Verslag : Beantwoording zienswijzen ontwerp- 'Aanpassingsplan Kazernekwartier (bestemmingsplan)'

Datum : 23 april 2013
Opdrachtgever : Gemeente Venlo
Ter attentie van : Dhr. L. Rooden
Projectnummer : 211x04403

Opgesteld door : BRO, in samenwerking met gemeente Venlo,
Advocatenkantoor Stibbe, Witteveen+Bos en
Peutz

Kaart links: Plan Top-care april 2011, rechts de in juni 2011 gekapte bomen bij lokatie HC

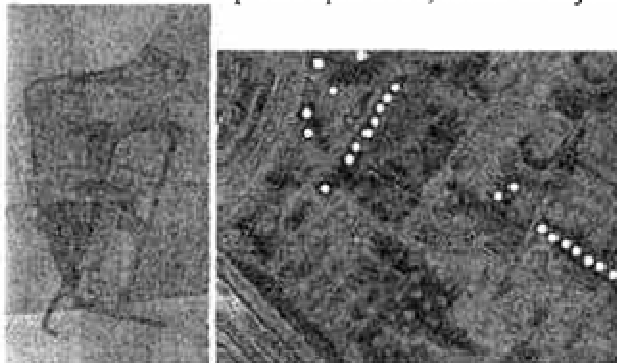
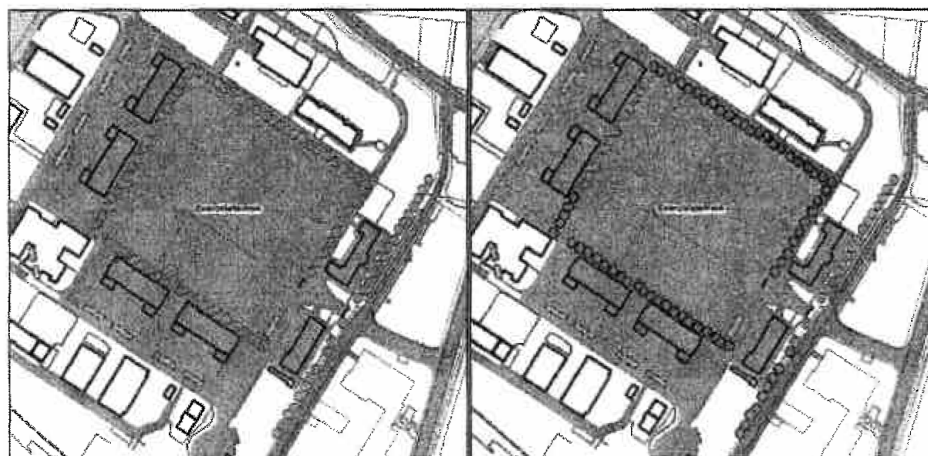
Het kappen van de bomenlanen rond de appelplaats toont aan dat deze in 2012 nog aanwezig waren en dat de toetsing in het kader van de MER nog niet had plaatsgevonden. De bomenkap op 11 september 2012, terwijl Raad van State plan geschorst had op 10 september 2012. De kap vond plaats in het kader van het vastgestelde beleid.
